De: licitacao@castiron.com.br
Enviado em: sexta-feira, 17 de março de 2023 08:48
Para: compras1@saaelambari.mg.gov.br
Assunto: Pedido de Esclarecimento (PE nº 010/2023 - SAAE LAMBARI / MG)
Anexos: PRIMUS.pdf

Venho por meio desta, solicitar o esclarecimento do **Pregão Eletrônico nº 010/2023 – SAAE LAMBARI / MG**

É solicitado na **ANEXO 1 – TERMO DE REFERÊNCIA – ITEM 01**

TAMPÃO CIRCULAR 600mm ARTICULADO	APROVADO	
		REV. 2	1:6

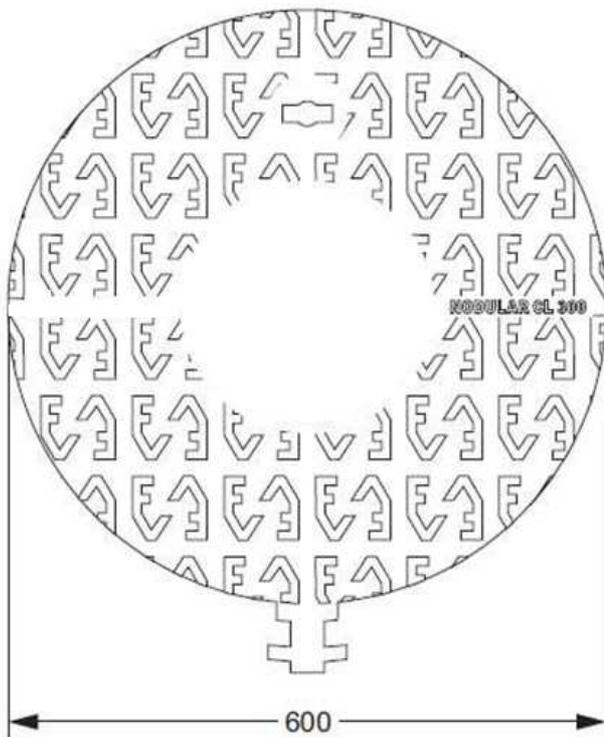
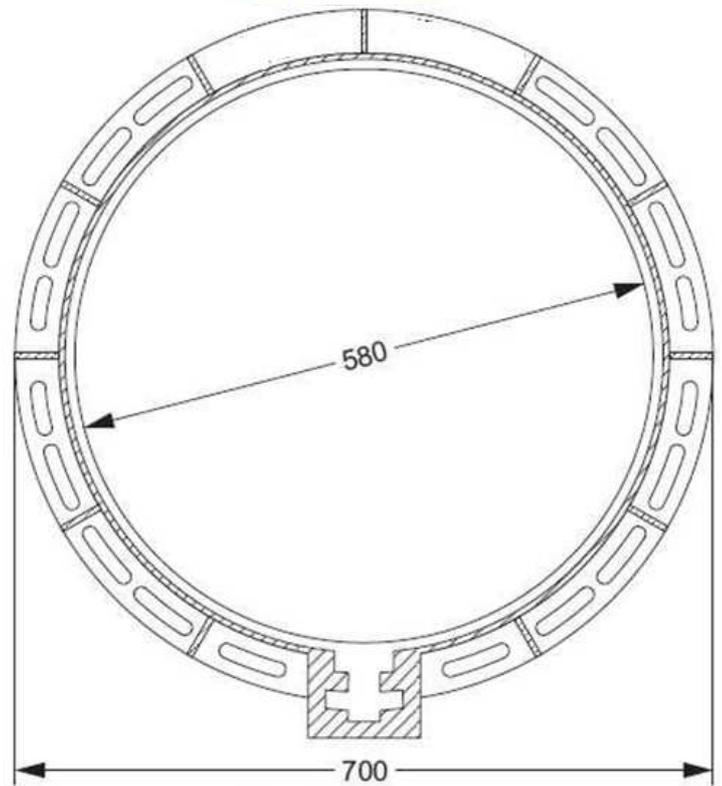
- 1) Gostaríamos de saber, se o DESENHO/CARACTERÍSTICAS DO TAMPÃO (**ANEXO – PRIMUS**), atende ao que é solicitado no **ITEM 01** do Edital por V.Sas.?
- 2) Poderiam nos fornecer FOTOS / DESENHOS do referido TAMPÃO em seu almoxarifado?
- 3) O fornecimento será **ÚNICO** ou **PARCELADO** deste item?
- 4) O referido TAMPÃO, deverá vir **COM** ou **SEM PINTURA BETUMINOSA**?
- 5) A referida amostra, será descontada do restante do pedido?
